淀川水系流域委員会殿

「淀川水系河川整備計画の変更」が必要な事項 (その1)

= (川上ダム) 長寿命化容量の削除

「淀川水系河川整備計画の変更」が必要な事項 (その2)

図 4.2-1 堆砂測量平面図

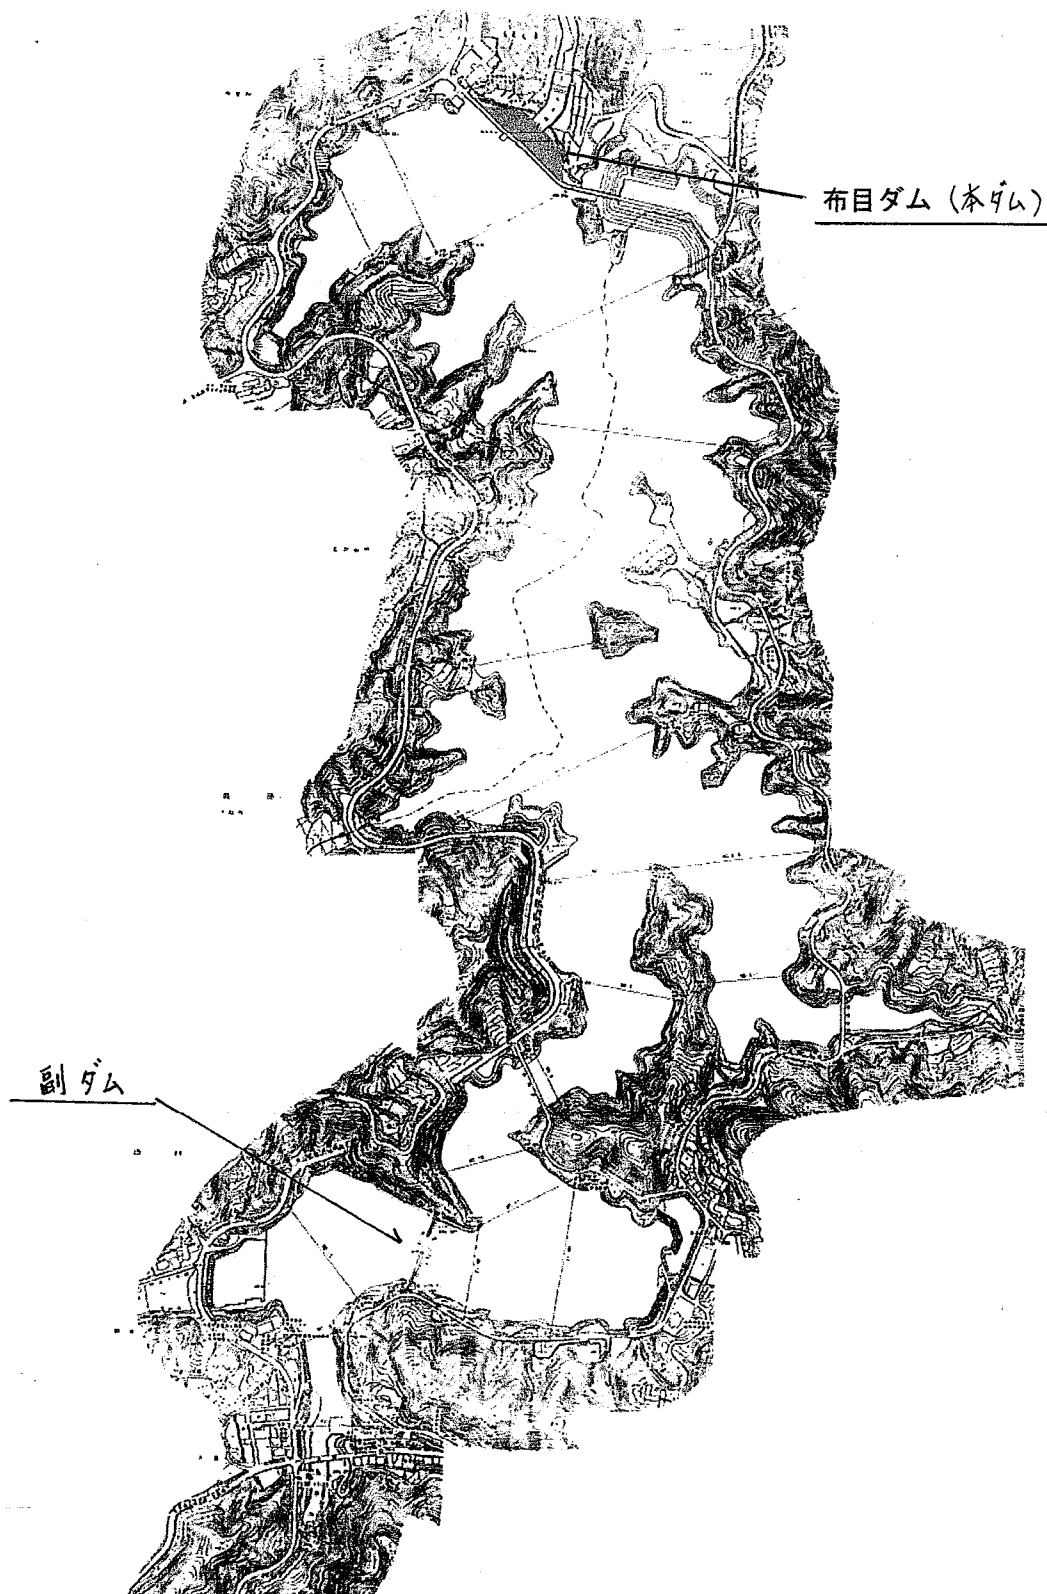
(資料1)は「平成19年度 布目ダム定期報告書」の中の図ですが、「副ダム」はダム湖(貯水池)の最上流部に設けられており、その目的は同報告書(p.4-9)に次のように書かれています。(※アンダーラインは当会)

“本貯水池への流入土砂の軽減を図ることにより、堆砂防止、貯水池の濁質軽減、貯水容量の有効利用を行う”

図 4.5.1-2 副ダムの設置状況

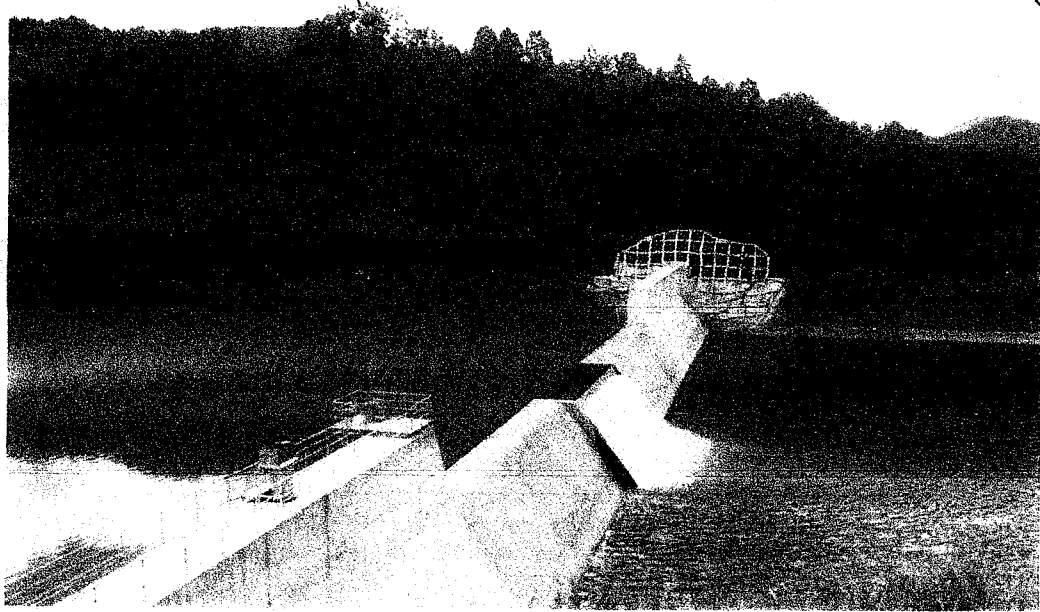
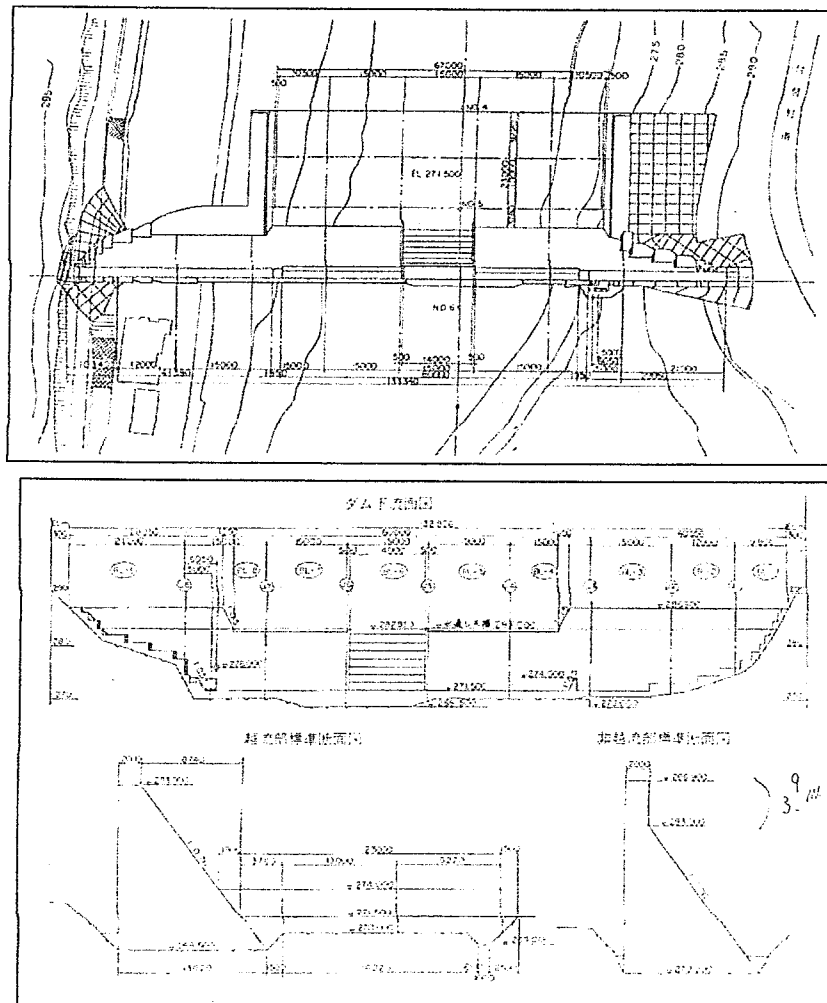
(資料2)は副ダムの詳細です。

図 4.4-1 布目ダム堆砂経年変化

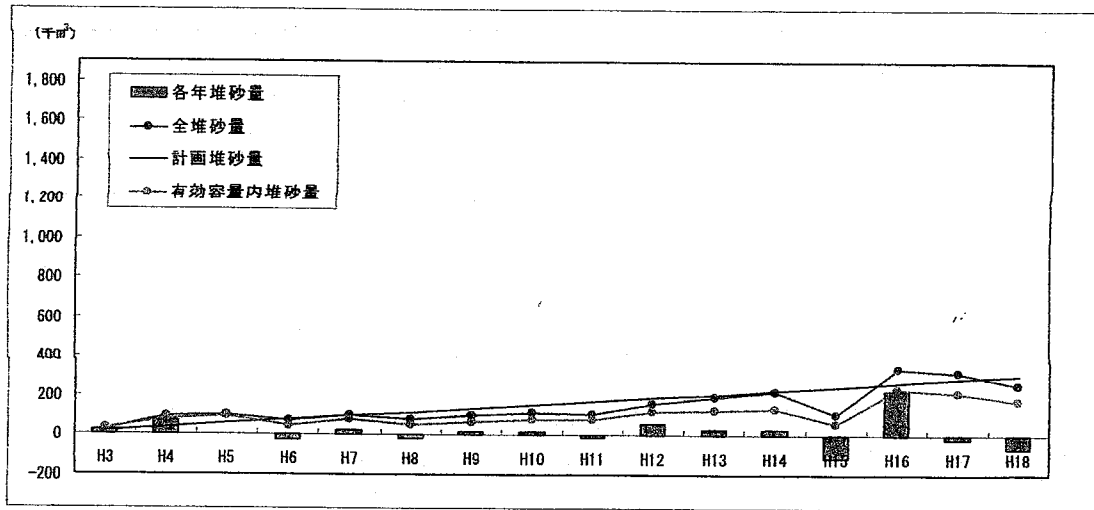
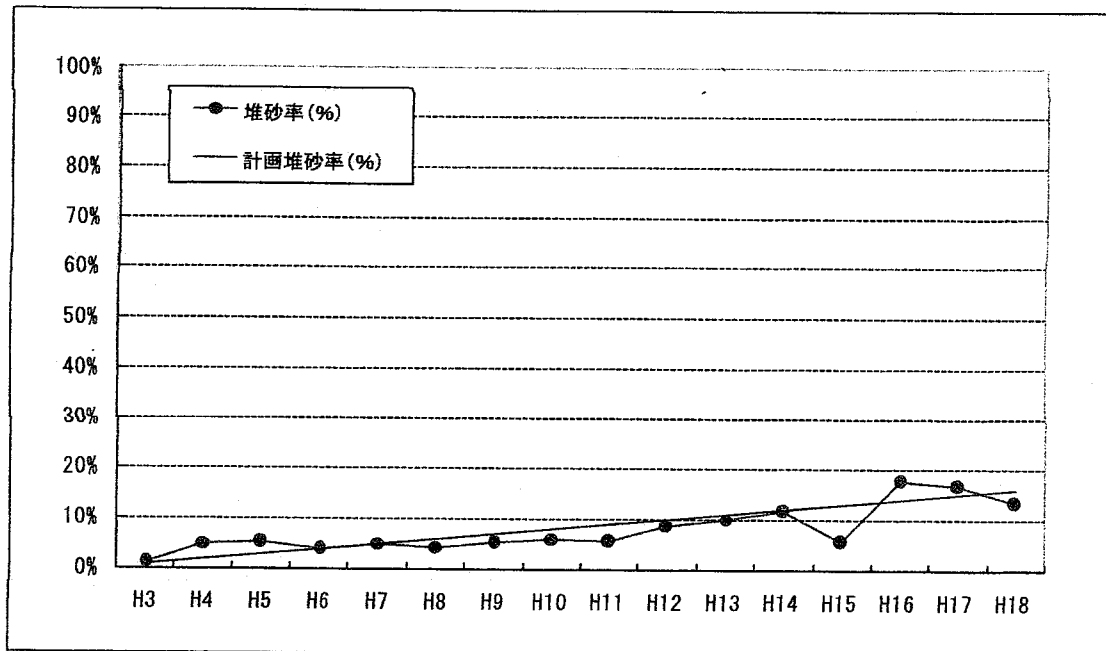
(資料4)によれば、平成18年度は「経過年数」16年に対して「堆砂率」13.2%とあります。このダムには100年分の堆砂容量が設けられていますから、堆砂率が16%以下であるということは、副ダムによる排砂が十分な効果を発揮していることを示してい
